Antrag gemäß §24 GO NRW

Fahrradpiktogramme Jahnplatz

Bildquelle: geoportal.nrw

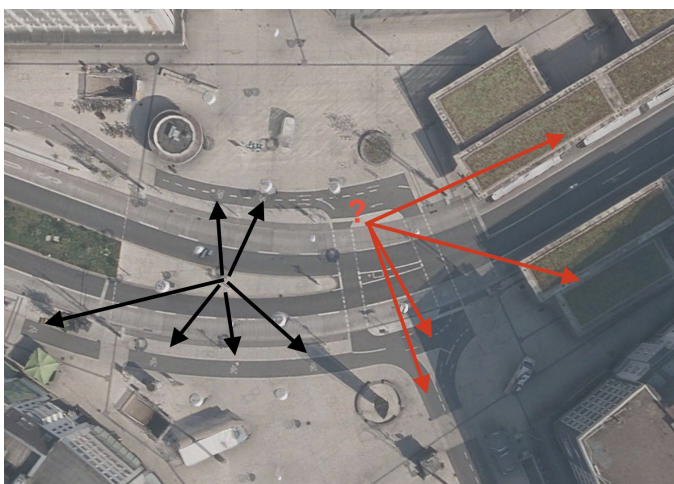
ich beantrage eine dichte Kennzeichnung der Radwege auf und um den Jahnplatz mit aufgebrachten Fahrradpiktogrammen im Abstand von 5 bis 10 Metern.

Die gegenseitige Rücksichtnahme wird jedoch derzeit dadurch erschwert, dass die Radwege oft nicht unmittelbar als solche erkennbar sind. Dies gilt insbesondere für die im Bereich der Bushaltestellen wartenden bzw. aussteigenden Menschen und für die Fußgängerinnen und Fußgänger, die bei der Normaluhr die Niederwall-Einmündung queren.

Es ist mir unverständlich, warum ausgerechnet im Bereich der Bushaltestellen und an dieser hochfrequentierten Querung keine Fahrradpiktogramme auf die Radwege aufgebracht sind. An den meisten anderen Stellen sind sie gut sichtbar mit einem Abstand von deutlich weniger als 10 Metern zu finden.

Ich beantrage, diese dichte Kennzeichnung konsequent auf den gesamten im Jahr 2022 neugestalteten Bereich auszuweiten.
